CPU基板(200V級 7.5t以上巻上インバータ用)変更のお知らせ

件名	CPU基板変更のお知らせ (200V級 U2-7.5t以上 巻上インバータ)	発行日付	2014年1月15日	周知対象区分
		三菱電機 FA 産業機器株式会社 本社・工場 福岡市 西区 今宿東 1-1-1 〒819-0192 Tel 092-805-3400		代理店

CPU基板	旧品		切替品	
	形名コード	図番	形名コード	図番
	03G54P	P147870G07	03G54V	P149351G01

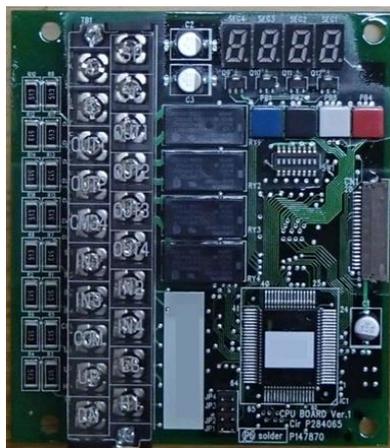
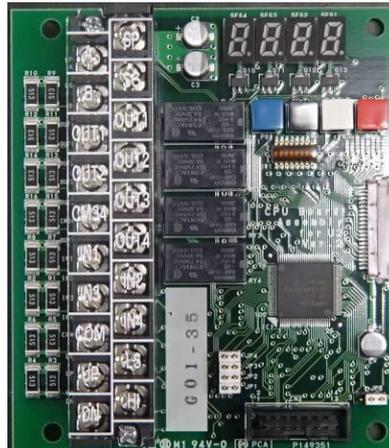
CPU基板変更

- (1) 10Hz以下の運転周波数について、0.1Hz毎の設定が可能になりました。
- (2) 正弦波率を向上させ、低騒音化を実現しました。
- (3) 今までご使用頂いたCPU基板と取付互換です。
- (4) 新旧のCPU基板を混同しての共吊りはできません。(吊荷が傾く可能性があります)
- (5) 追加機能の詳細及び設定方法については取扱説明書を参照ください。

②部品 新形名コード指定で注文願います。
